Сто девяносто вторая сессия

### Предложение по дополнению 10 к поправкам серии 03 к Правилам № 79 ООН (оборудование рулевого управления)

#### Представлено Рабочей группой по автоматизированным/ автономным и подключенным транспортным средствам\*

## «Структура отметок о подтверждении

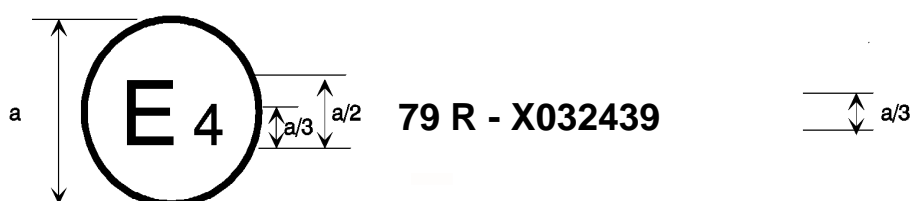
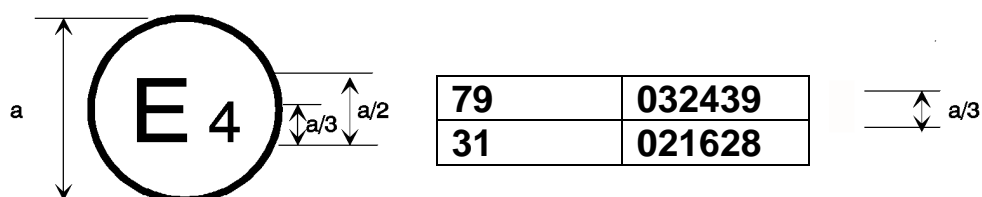
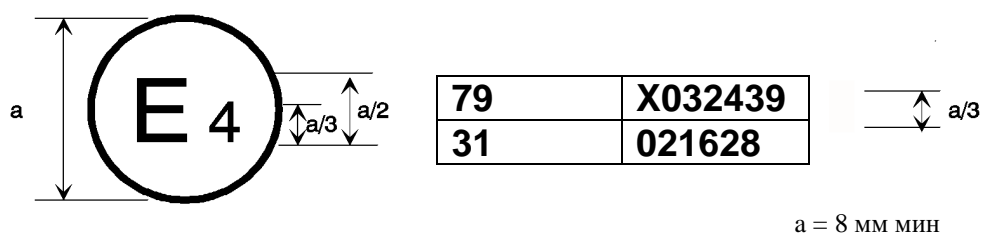
Приложение 2, внести поправки с текстом в квадратных скобках, измененным соответственно:

Вышеуказанная отметка о подтверждении, прикрепленная к транспортному средству, показывает, что указанный тип транспортного средства был подтвержден в Нидерландах в связи с оборудованием рулевого управления (E 4) согласно Регламенту ООН № 79 и в соответствии с подтверждением № 032439. Номер подтверждения указывает, что подтверждение было предоставлено в соответствии с требованиями Регламента ООН № 79, включая серию 03 поправок.

Вышеуказанная отметка о подтверждении, прикрепленная к транспортному средству, показывает, что указанный тип транспортного средства был подтвержден в Нидерландах в связи с рулевым оборудованием (E 4) согласно Регламенту ООН № 79 и в соответствии с подтверждением № 032439. Буква «X» перед номером подтверждения, указывает на то, что автомобиль оборудован АЗФУ, которая была исключена из требований данного Регламента ООН, и/или на то, что транспортное средство оборудовано системой рулевого управления, имеющей функционал, определяемый как АЗФУ категории D. Номер подтверждения указывает на то, что подтверждение было предоставлено в соответствии с требованиями Регламента ООН № 79, включая серию 03 поправок».

Вышеуказанная отметка о подтверждении, прикрепленная к транспортному средству, показывает, что данный вид транспортных средств был подтвержден в Нидерландах (E 4) согласно Регламентам № 79 и № 31.<sup>3</sup> Номера подтверждений указывают на то, что в даты выдачи соответствующих подтверждений Регламент ООН № 79, включая серию 03 поправок, и Регламент ООН № 31 включали в себя 02 серию поправок.

Вышеуказанная отметка о подтверждении, прикрепленная к транспортному средству, показывает, что данный вид транспортного средства был одобрен в Нидерландах (E 4) в соответствии с Регламентами № 79 и № 31.<sup>4</sup> Буква «X» перед номером подтверждения в соответствии с Регламентом № 79 указывает на то, что транспортное средство оборудовано АЗФУ, которая была исключена из требований данного Регламента ООН, или на то, что транспортное средство оборудовано системой рулевого управления, имеющей функционал, определяемый как АЗФУ категории D. Номера подтверждений указывают на то, что в даты выдачи соответствующих подтверждений Регламент ООН № 79, включающий в себя серию 03 поправок, и Регламент ООН № 31 включали в себя 02 серию поправок».
